ODPOWIEDZI NA ZAPYTANIA DO TREŚCI SWZ NR 6

Dotyczy postępowania o udzielenie zamówienia publicznego w trybie przetargu nieograniczonego, którego przedmiotem jest „Budowa nowego obiektu Akademii Muzycznej im. Karola Szymanowskiego w Katowicach przy ul. Wojewódzkiej 56” Nr sprawy: ZP/AM/6/2021

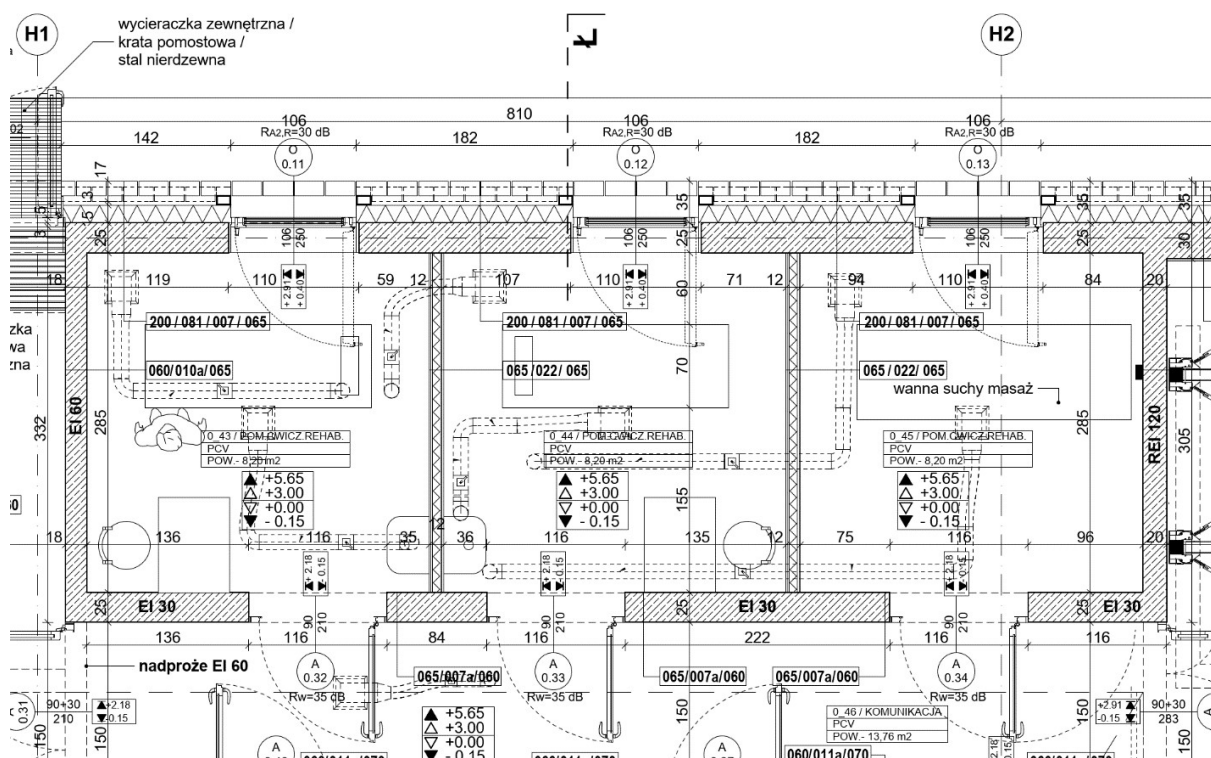
Prosimy o potwierdzenie, że w przygotowywanej ofercie należy uwzględnić obecnie obowiązujące wymagania termiczne dla przegród budowlanych obowiązujące od 1 stycznia 2021r. Przykładowo na zestawieniach stolarki i ślusarki w przekazanym PW oraz specyfikacji STWiOR ST-13 jako wymagany współczynnik przenikania ciepła dla okien i fasad zewnętrznych podano dla całego zestawu $U \leq 1,1 \text{ W/(m}^2\text{K)}$, tymczasem obecnie obowiązujący współczynnik to nie większy niż $U \leq 0,9 \text{ W/(m}^2\text{K)}$.

Zamawiający informuje, że Wykonawca zobowiązany jest zachować współczynnik przenikania ciepła dla okien i fasad zewnętrznych $U \leq 1,1 \text{ W}$.
